Dodatek č. 1

ke Smlouvě o dílo č. 173/2018/OI ze dne 19. 4. 2018, uzavřené podle § 2586 a násl. zákona č. 89/2012 Sb., občanský zákoník, ve znění pozd. předpisů

2.1. Smluvní strany uzavřely dne 19. dubna 2018 smlouvu o dílo č. 173/2018/OI na zhotovení díla "Restaurování kamenných božích muk na Plešiveckém náměstí u domů čp. 271, 78 a 74, Český Krumlov, na pozemcích p.č. 1288/9 a 225/16 v k.ú. Český Krumlov" (dále jen "Smlouva o dílo č. 173/2018/OI").

Navrhované změny a vícepráce při restaurování Božích muk na Plešiveckém náměstí v Českém Krumlově

Obrázek 1- Výřez z fotografie z roku 1899, Oblastní archiv v Českém Krumlově

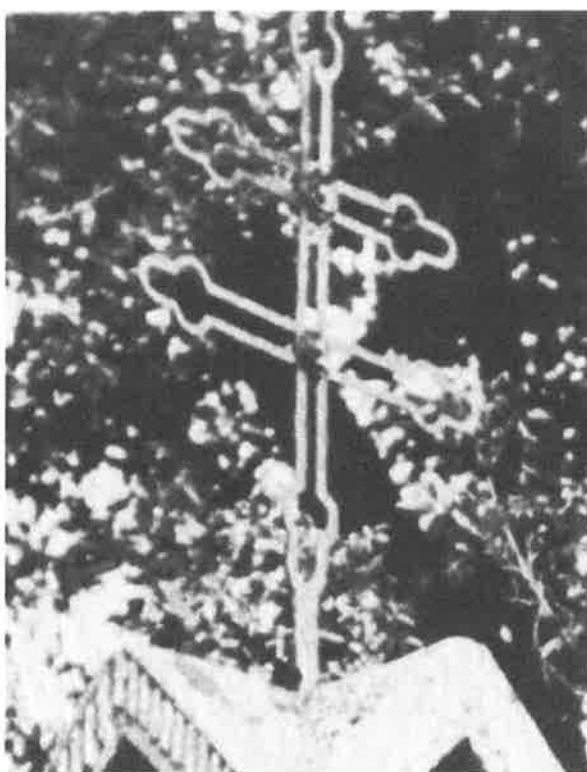
- Kovové kramle, čepy, kotvící a spojovací materiály a také křížky na malých jehlanech budou nahrazeny za repliky vyrobené z nerezavějícího kovu.
- Povrchy novodobých jehlanů na kapliče budou opraveny a oštěřeny.
- Na základě historické fotodokumentace navrhujeme pozlacení čtyř malých křížků na malých jehlanech a vrcholového kříže nacházejícího se na centrálním jehlanu osazených na kapliče.
- Na základě historické fotodokumentace navrhujeme doplnění malovaného plechového Krista osazeného na vrcholovém kříži nacházejícím se na centrálním jehlanu osazeném na kapliče.
- Na základě historické fotodokumentace navrhujeme doplnění výplní nik malbami svatých malovaných na plechových podložkách.

Obrázek 2 - Výřez z fotografie z roku 1899, Oblastní archiv v Českém Krumlově

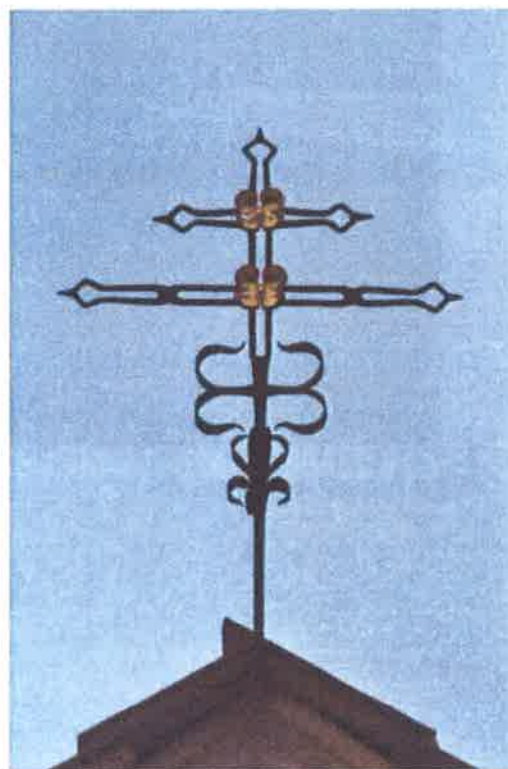
- Kovové kramle, čepy a kotvící a spojovací materiály budou nahrazeny za komponenty vyrobené z nerezavějícího kovu.
- Navrhujeme provést nové táhlo z nerezavějícího kovu, které bude z materiálového hlediska šetrnější k památce ke kamennému dřívku a nebude překrývat historický nápis.
- Na základě historické fotodokumentace navrhujeme nahradit stávající kříž novým křížem, řemeslně a tvarově se shodujícím s historickou fotodokumentací.
- Na základě historické fotodokumentace navrhujeme lokální pozlacení vrcholového kříže osazeného na kapličce. Pozlacený budou tepané květy, zbytek kříže bude ošetřen černěním. Nový křížek bude vyroben z černé ocele, pozinkován a tepané květy budou vyrobeny z nerezavějící oceli, aby při zinkování nedošlo k jejich zaslepení.
